Asunto: Plan Especial de Infraestructuras del "Proyecto de línea eléctrica para el suministro de energía a la nueva estación de tratamiento de agua potable", en el término municipal de Colmenar Viejo, promovido por Canal de Isabel II S.A.

ASUNTO: INFORME RELATIVO AL DOCUMENTO DENOMINADO VERSIÓN INICIAL DEL PLAN ESPECIAL DE INFRAESTRUCTURAS DEL "PROYECTO DE LÍNEA ELÉCTRICA PARA EL SUMINISTRO DE ENERGÍA A LA NUEVA ESTACIÓN DE TRATAMIENTO DE AGUA POTABLE", EN EL TÉRMINO MUNICIPAL DEL COLMENAR VIEJO, PROMOVIDO POR EL CANAL DE ISABEL II.

Asunto: PLAN ESPECIAL DEL PROYECTO DE LÍNEA ELÉCTRICA PARA EL SUMINISTRO DE ENERGÍA A LA NUEVA ESTACIÓN DE TRATAMIENTO DE AGUA POTABLE EN COLMENAR VIEJO (T.M. COLMENAR VIEJO Y TRES CANTOS)

Plano Nº11- Hoja 11 de 23 – Proyecto Constructivo

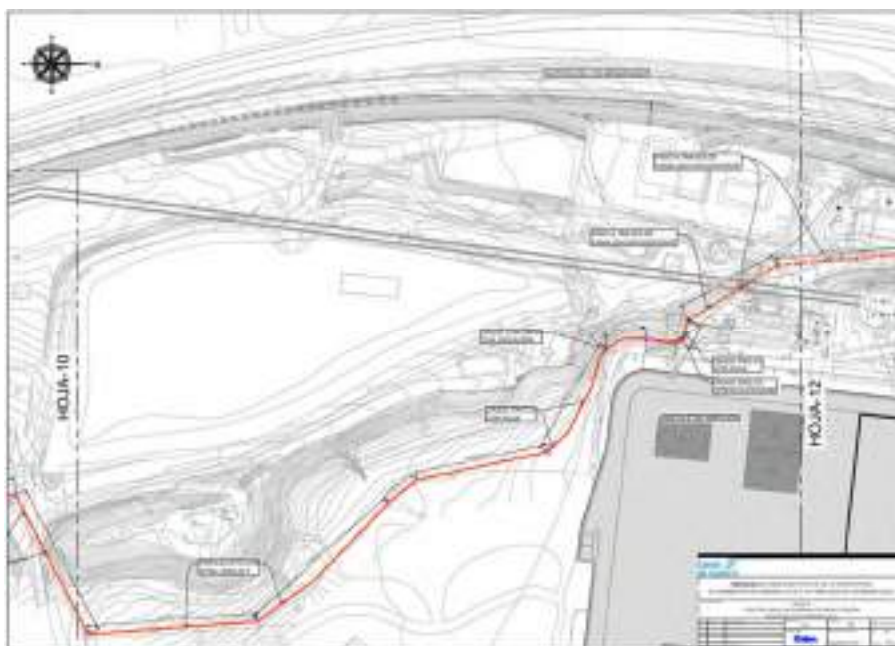
a) Propuesta de ajustar el trazado de las líneas eléctricas a los caminos existentes en todo su recorrido:

- Tramo de la zona del primer cruce de la línea C-4 de cercanías hasta las instalaciones de la ETAP:

A este respecto, se indica que la mayoría del recorrido de la línea eléctrica discurre por viales o caminos existentes, a excepción de dos tramos en el entorno de la ETAP, y que se justifican a continuación:

En este tramo, pasado el cruce de la línea de cercanías y motivado por lo escarpado del terreno en esta zona, la traza se separa del camino para ir ganando cota paulatinamente hasta alcanzar la cota donde se sitúa la urbanización de la ETAP. Este tramo corresponde a una distancia de unos 300 m aproximadamente. En los planos del proyecto con las líneas topográficas del terreno se puede apreciar esta circunstancia.

Por estos motivos, se ha decidido plantear la línea eléctrica por el trazado contemplado en el Proyecto constructivo.

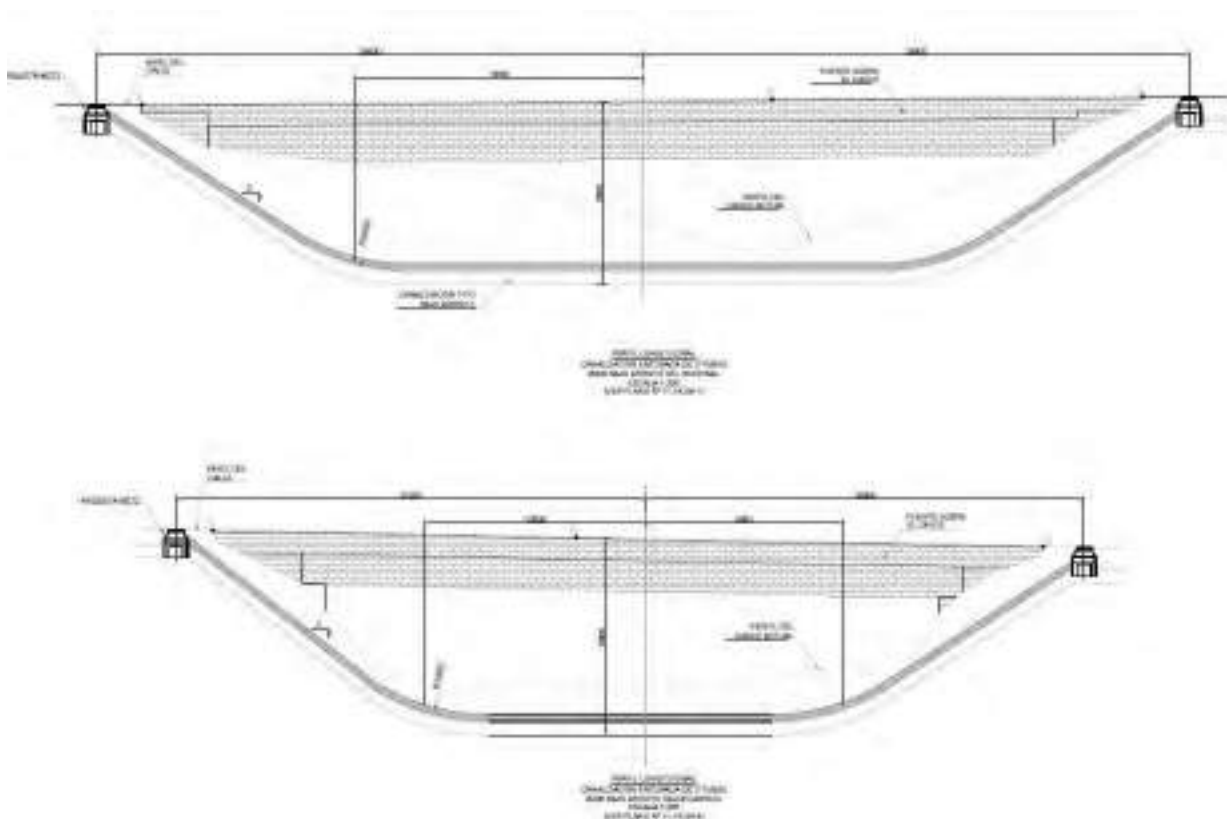
Para justificar los cruces de los arroyos en zanja, se indica lo siguiente:

La línea subterránea con cables de media tensión atraviesa cauces en la zona urbana del municipio de Tres Cantos, en concreto:

- Cruce en Avda. de los Montes bajo cauce del Arroyo de Bodonal.
- Cruce en Gran Vía de Tres Cantos bajo cauce del Arroyo de Valdecarrizo.

Para ambos cruces de cauces de agua bajo lecho se realizarán canalizaciones enterradas protegidas con un prisma de hormigón (en el apéndice 2 se recogen secciones y dimensiones). Por encima se rellenará de tierras y zahorra, posteriormente de un hormigón de protección ciclópeo, para finalizar con un relleno de la zanja hasta nivel de cauce con tierras y zahorra hasta dejar la traza en el mismo estado que en origen. De este modo, las canalizaciones eléctricas de Alta Tensión quedarán protegidas y seguras ante posibles percances futuros.

A los dos lados del cauce se colocarán arquetas fuera de la zona de servidumbre (a más de 5 metros del límite de la máxima crecida ordinaria), ya en el acerado del vial público, fuera del ámbito del cauce.

De esta manera, para realizar los cruces planteados se propone el siguiente trazado.

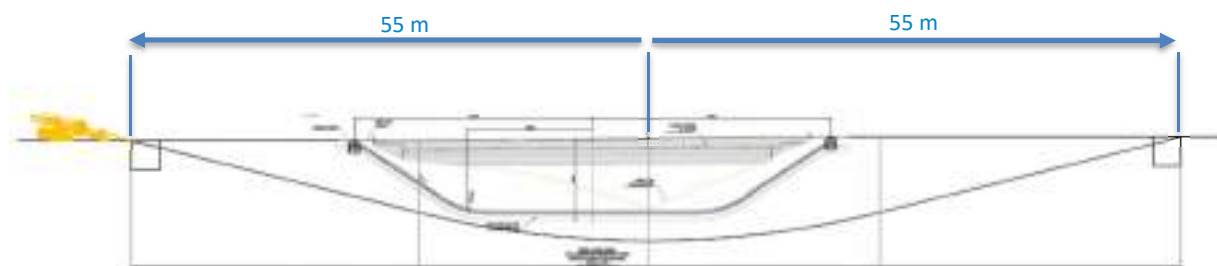
En el apéndice 2 se incluyen los planos de los perfiles y secciones de cómo se ejecutarían ambos cruces.

Paso Arroyo de Valdecarrizo:

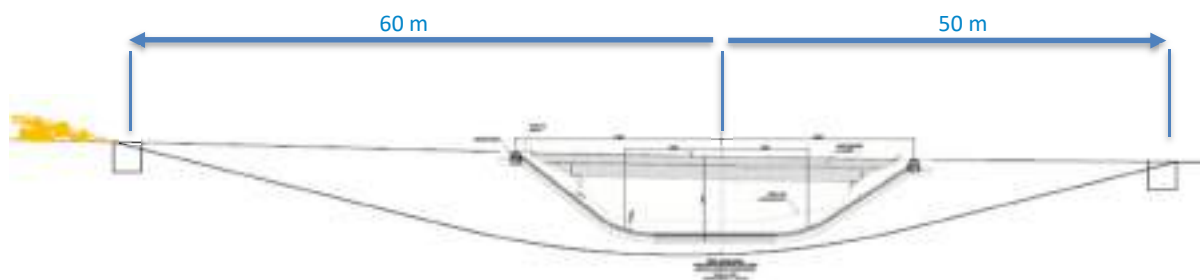
Además, se ha analizado la posibilidad de realizar estos cruces por la metodología de perforaciones horizontales dirigidas. Por este método, no sería necesario realizar pozos de ataque ya que la perforación se realizaría desde la cota de superficie ganando profundidad para salvar los arroyos y posteriormente salir una vez pasado el cauce. Sin embargo, analizando el proceso constructivo hay un par de impedimentos que desaconsejan su utilización en este caso concreto.

- Longitud necesaria para realizar la perforación:

Debido a las inclinaciones máximas posibles (25%) tanto en el ataque de la perforación como en la salida, para ir ganando profundidad mediante esta metodología, sería necesario alejarse una distancia de aproximadamente 55-60 m antes del arroyo y unos 55-50 m por detrás según el caso. Estas distancias, sobre todo en el primer cruce que se plantea del Arroyo del Bodonal, serían imposibles de salvar sin afectar considerablemente a los viales del municipio.

En resumen, atendiendo a la longitud necesaria para realizar la perforación por esta metodología, que en casos como el paso del arroyo del Bodonal resultaría imposible de asumir y de la necesidad de usar lodos bentoníticos en esta metodología que conlleva la utilización de espacios temporales (áreas auxiliares) de ocupación superiores a lo planteado inicialmente, hemos descartado la utilización de esta metodología en estos casos concretos.

OTRO DATO PLANO
NUEVA ALTERNATIVA CRUCE M-607

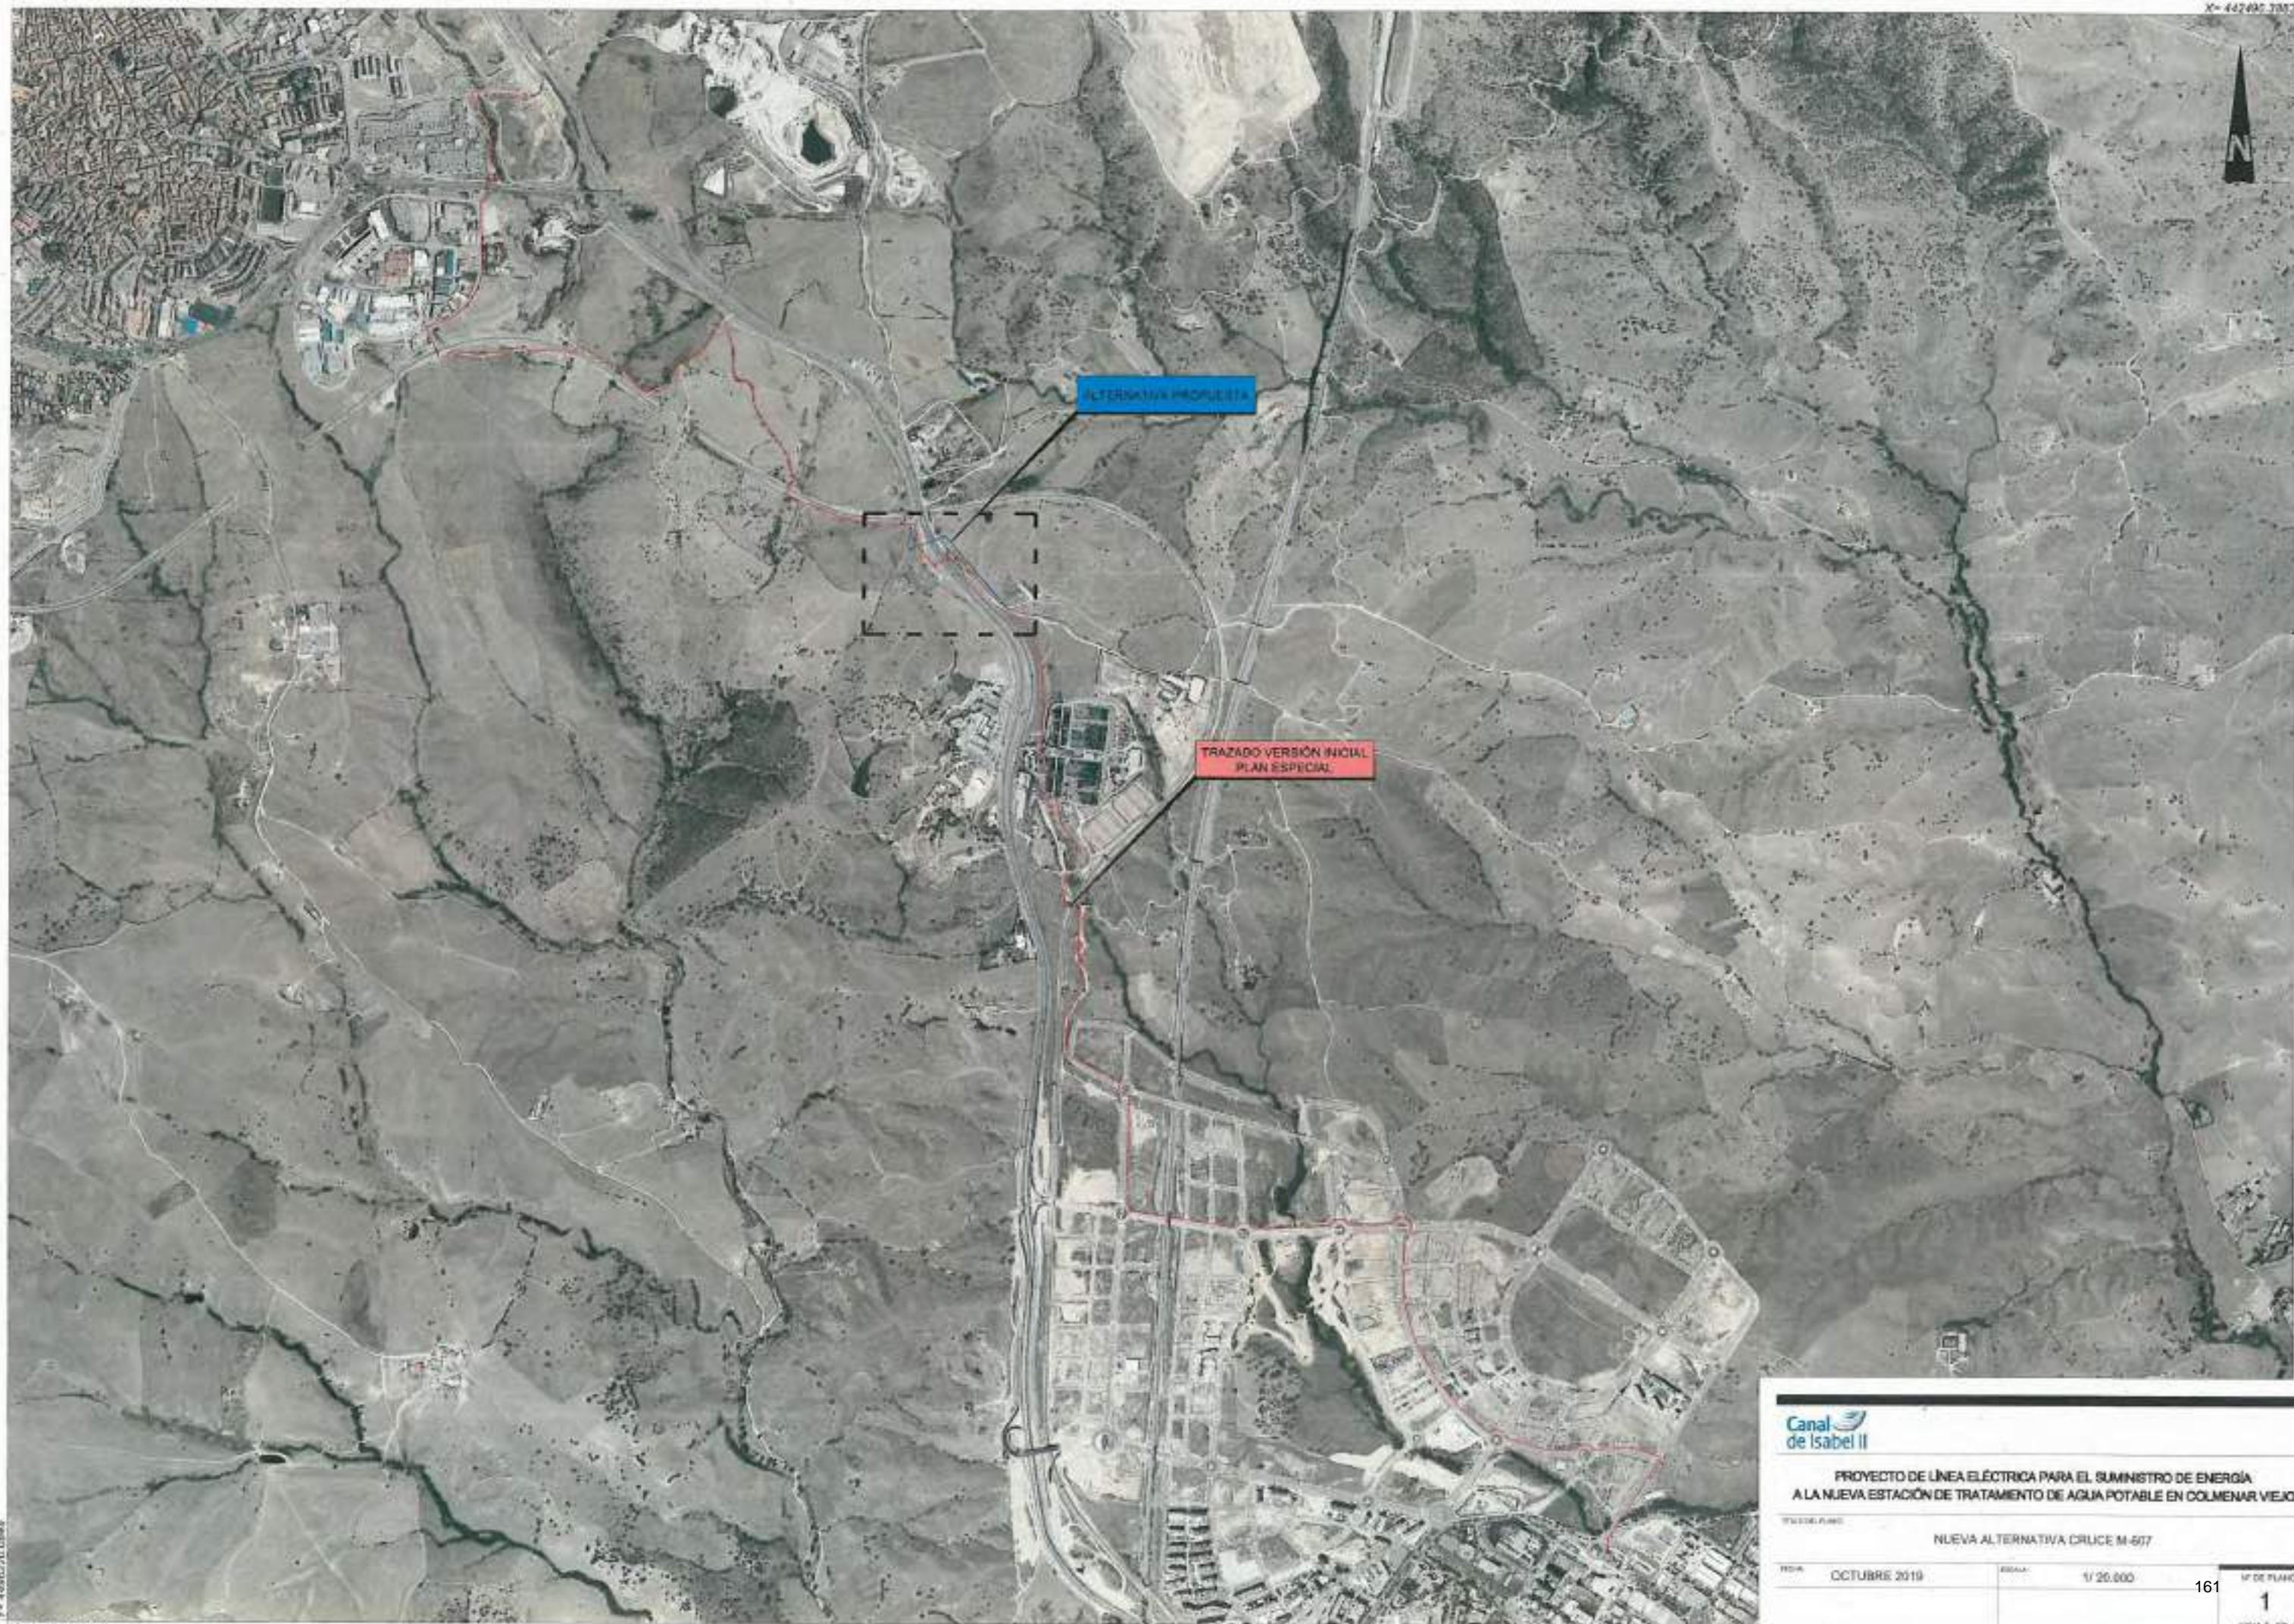
En relación al informe emitido con fecha 27 de mayo de 2019 y número de referencia 06/116079.9/19, por el Área de Planificación de la Dirección General de Carreteras e Infraestructuras al Plan Especial del Proyecto referenciado en el asunto, se indica entre otras consideraciones, lo siguiente:

- Las zonas de obras auxiliares necesarias para la ejecución de la obra se reubicarán fuera de cualquier trazado de camino de acceso que pudiera interferir durante el desarrollo de la obra.
- En los tramos de paralelismo con la carretera M-607 se resolverán situando los cables y canalizaciones fuera de la zona de protección de la carretera, a veinticinco metros de la arista exterior de explanación al pertenecer la carretera a la Red Principal.
- El cruzamiento planteado con la carretera M-607 se realizará en hinca en dirección perpendicular al eje de la vía, respetando la longitud de cruce como mínimo la anchura de la carretera y su zona de protección, esto es, la anchura total de la explanación más veinticinco metros a cada lado al pertenecer a la Red Principal.
- Cualquier arqueta u otra instalación propia de la línea se situará fuera de la zona de protección de veinticinco metros.

Asimismo, como se ha recogido anteriormente, se indica que la línea eléctrica se situará fuera de la zona de protección de la carretera M-607 actual, pero también de la planteada en el proyecto de construcción denominado "Tercer carril en la M-607. Tramo: Tres Cantos Norte Variante Sur de Colmenar Viejo (M-608)".

Por tanto, y para satisfacer todos los condicionantes indicados se propone un nuevo trazado y cruzamiento en hinca de la línea eléctrica con la carretera M-607 actual, y que respete a su vez el futuro trazado contemplado en el proyecto de construcción del Tercer Carril de acuerdo con la documentación facilitada por la Dirección General de Carreteras. Dichas modificaciones no afectan a nuevos propietarios. Se envía plano adjunto del nuevo trazado y cruzamiento propuesto en la zona que nos ocupa.

Con esta propuesta de nuevo trazado entendemos que se cumplen los requerimientos indicados en la anterior comunicación.
